改善箇所説明図

改善の内容

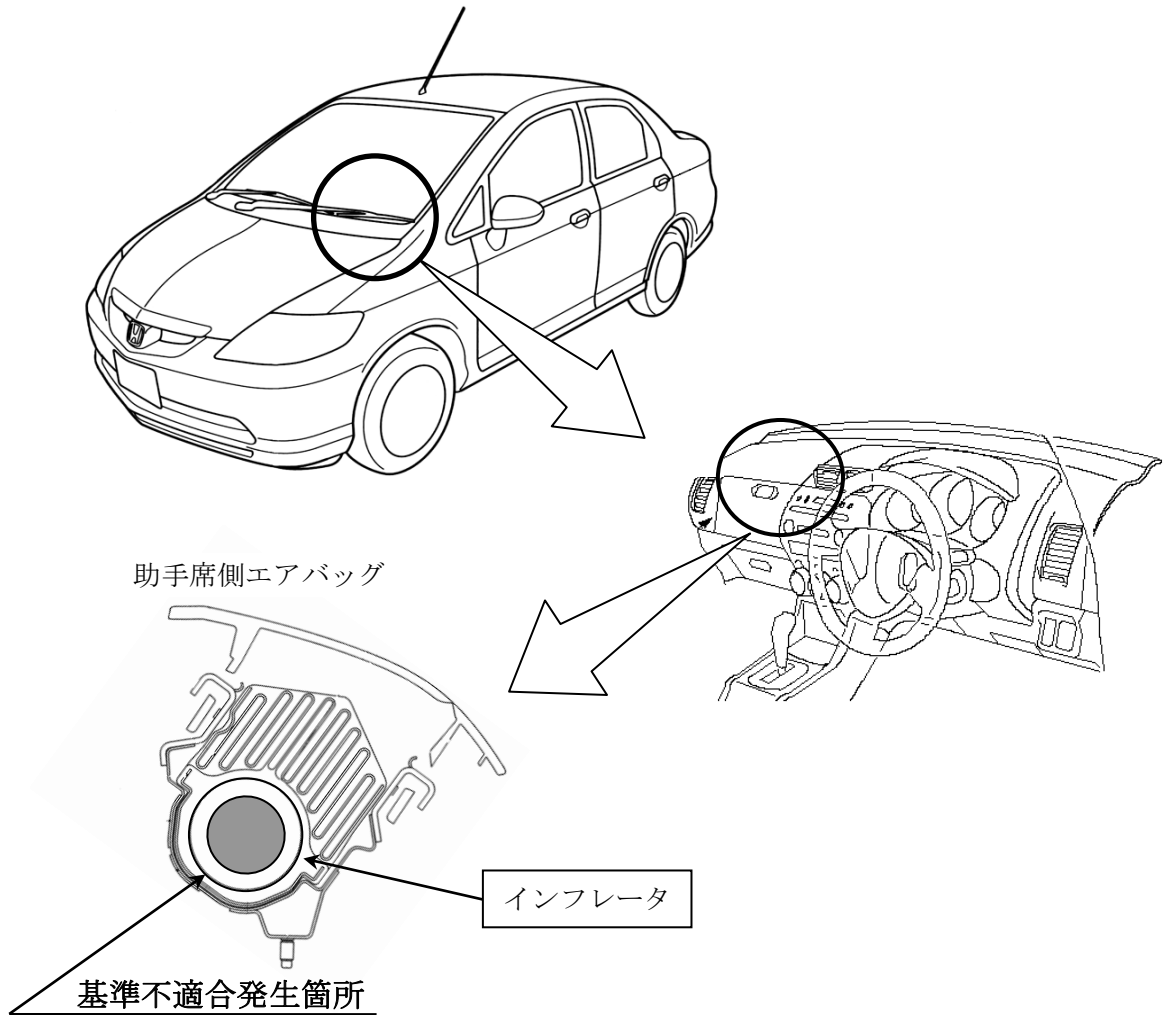
特定の助手席側エアバッグのインフレーター（膨張装置）において、エアバッグ展開時にインフレーター容器が破損して構成部品が飛散し、乗員が負傷するおそれがある。

全車両、予防的措置として、助手席側エアバッグインフレーターを平成27年5月14日付け、届出番号「外-2175」に含め、年式の古いものから新品と順次交換、回収して原因調査を実施する。

なお、部品が供給できない場合には、暫定措置として助手席側エアバッグの機能を停止するとともに、助手席サンバイザ部に当該エアバッグが作動しない旨の警告を表示する。

識別：助手席側ドアストライカー下側ボルト頭部に黄色ペイントを塗布する。
